Rapport Enquête publique unique préalable à la déclaration de projet et au classement de voies dans le système autoroutier portant sur l'opération d'aménagement du système d'échangeurs de Pleyel (A86) et Porte de Paris (A1) sur la commune de St Denis (93)

Commission d'enquête : M-C Eustache Présidente, S Frézel et A Clerc titulaires

– octobre 2019 –

Figure 99 : Proposition des contributions 48 et 68 – Localisation des axes saturés et sites sensibles du secteur

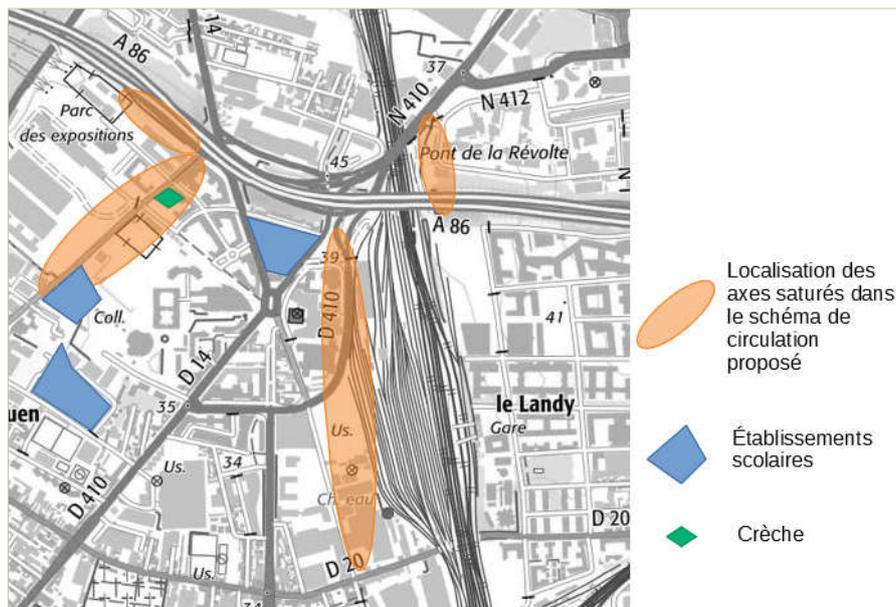
En effet, à l'échelle de la zone d'étude, l'analyse de la réorganisation des circulations a fait apparaître des risques de congestion sur l'A86 ainsi que sur le réseau local, dans les zones identifiées dans la figure ci-dessous. Or, les émissions routières sont conditionnées par la vitesse du trafic. Les quantités de polluants les plus importantes, pour un trafic moyen, sont émises aux vitesses basses (inférieures à 50 km/h) et élevées (supérieures à 80 km/h). Les périodes de congestion ou de trafic moins fluide ont donc tendance à augmenter les émissions de polluants routiers.

De plus, les concentrations de polluants routiers se diffusent depuis l'axe routier. Il est donc possible d'anticiper une augmentation des concentrations de ces polluants autour des axes concernés par les reports de trafic, soit en particuliers : la rue Camille Moke, la rue Poulbot, et la rue Ampère.

Outre que ces trois voies sont situées à proximité ou au sein de pôles d'habitation en devenir, la rue Ampère et ses alentours abritent dès à présent des sites sensibles dont la qualité de l'air serait dégradée par la mise en œuvre de la proposition des observations n°48 et 64:

Figure 100 : Proposition d'aménagement de l'observation 68 – extrait de la contribution 68

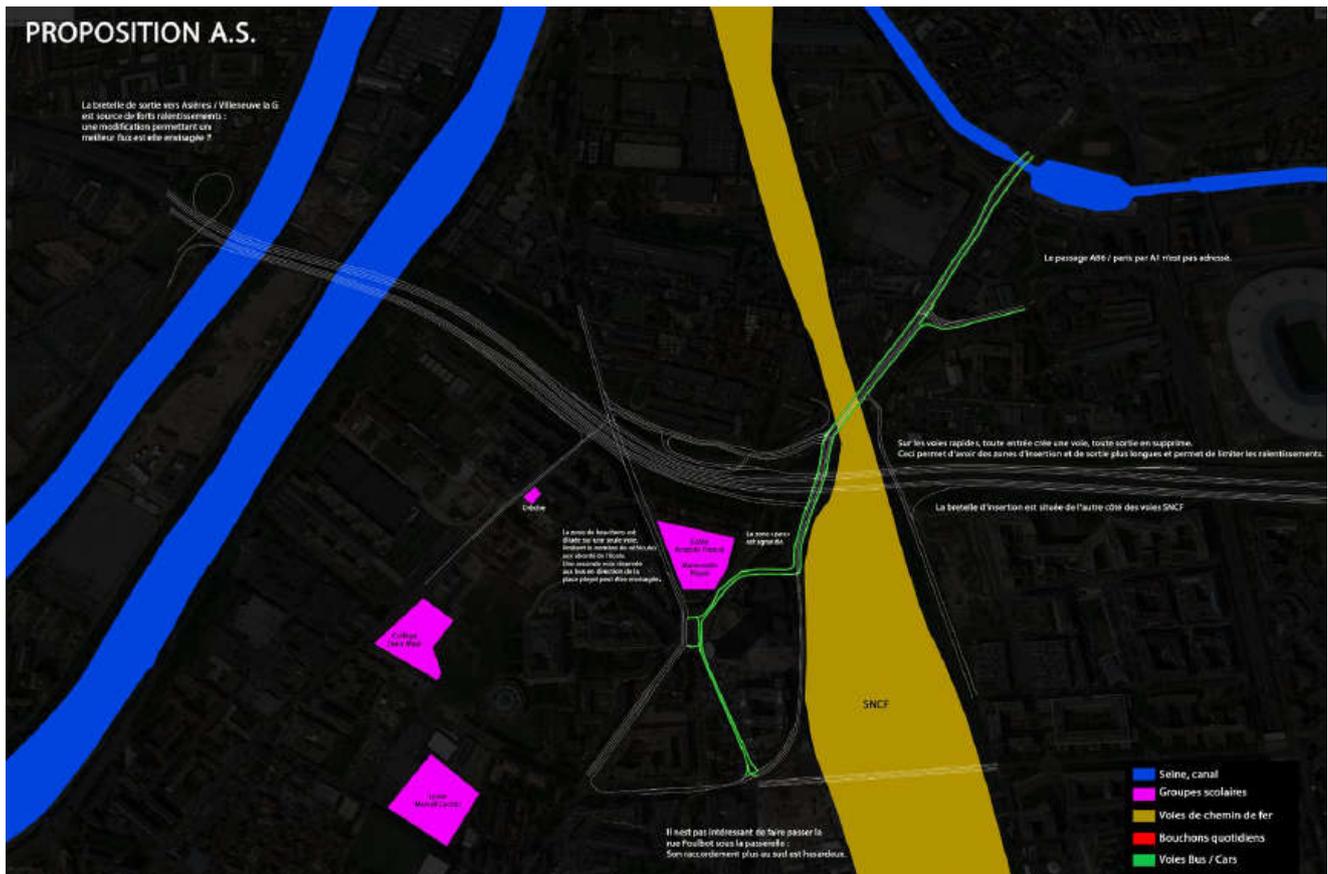
L'observation n°68 propose une évolution de la variante B optimisée. Elle est peu commentée et est donc difficile à interpréter. Il semble que l'on peut résumer la proposition ainsi :

- Réaliser la bretelle d'entrée de l'A86 intérieure à l'Est des voies ferrées,*
- Réduire le boulevard de la Libération à 1 voie descendante,*
- Décalage du tracé d'Anatole France le plus à l'Est possible,*

Le décalage à l'est du boulevard Anatole France est intéressant. Cependant, ce tracé très à l'est n'est possible qu'en l'absence de la bretelle d'insertion. Le boulevard Anatole France est ainsi presque tout droit.

Le décalage de la bretelle d'insertion de l'A86 intérieure vers l'est pose une difficulté de sécurité vis-à-vis de la sortie A86 vers le stade de France.

La contribution 68 propose de placer la bretelle d'insertion de l'autre côté des voies SNCF, vraisemblablement depuis la rue Camille Moke. L'origine de cette nouvelle bretelle se situe ainsi environ 6m en contrebas de l'A86. Afin de pouvoir la raccorder à l'autoroute, en conservant une pente admissible de 6% maximum (conformément aux contraintes de conception de ces ouvrages), son raccord s'effectuerait nettement plus à l'est que le raccord de la bretelle proposée dans le projet. Les distances réglementaires seraient nécessairement diminuées et la sécurité des usagers ne pourrait plus être correctement assurée. Cette proposition n'est donc pas acceptable pour le maître d'ouvrage.

Figure 61 : Concentration de NO₂ (µg/m³) en 2030 sans projet - Localisation des projets d'aménagement

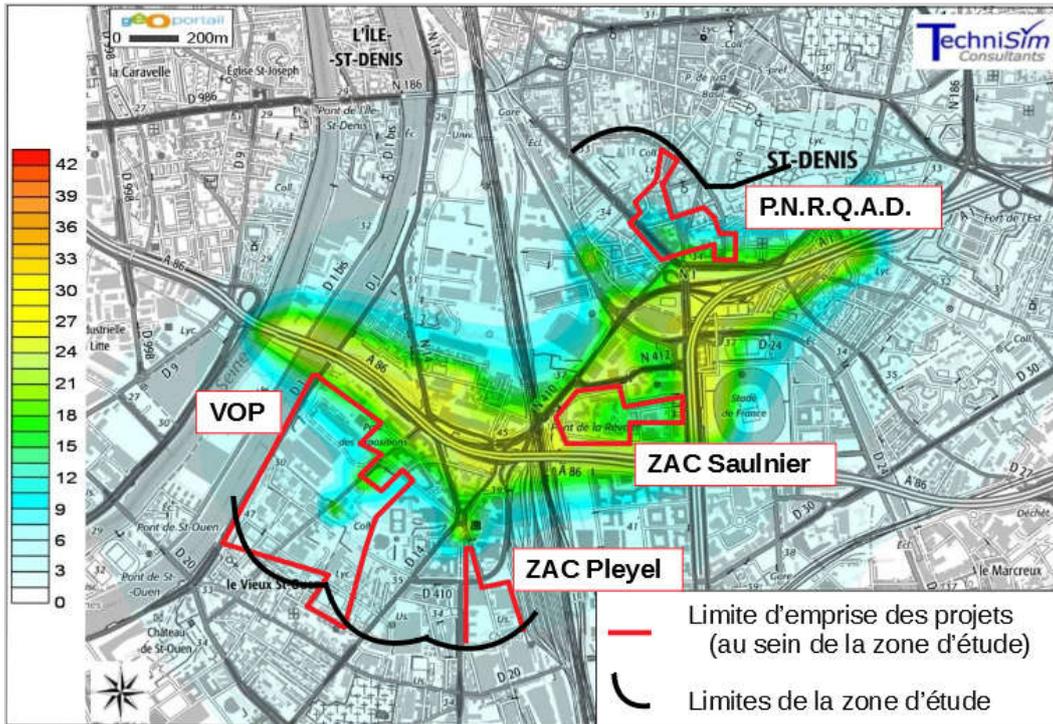
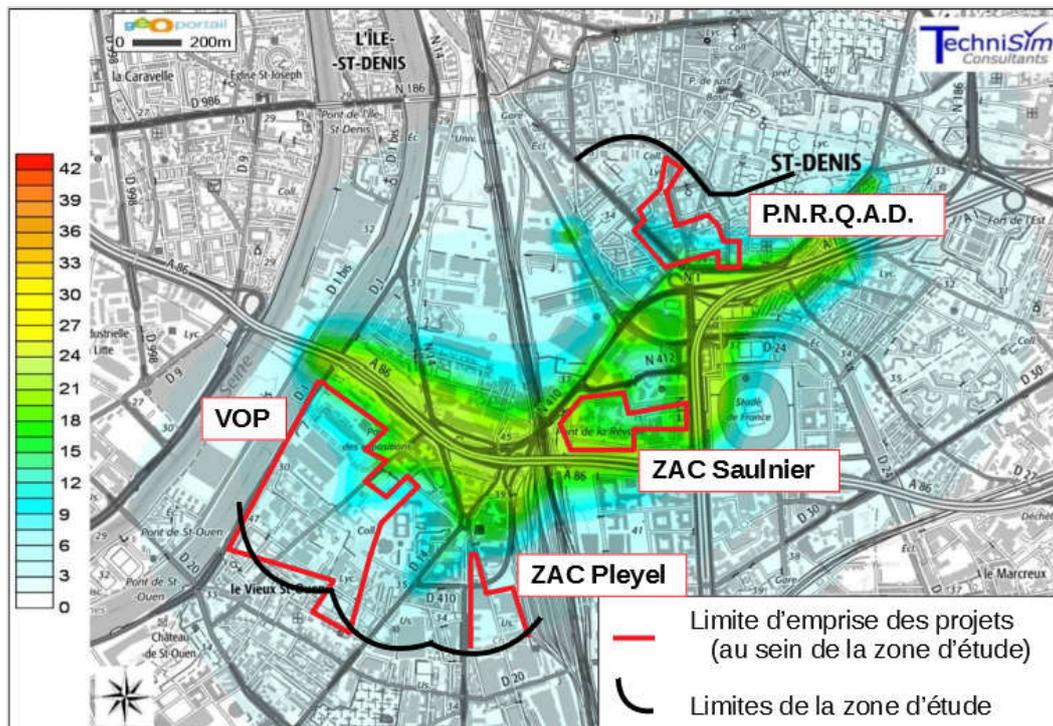
En 2030	Population (habitants)	IPP – NO ₂ Sans projet	IPP – NO ₂ Avec Projet	% évolution avec/sans
Calcul présent dans la pièce H	16 626	165 536	147 190	-11%
Calcul avec les projets d'aménagement	24 774	237 061	201 465	-15%
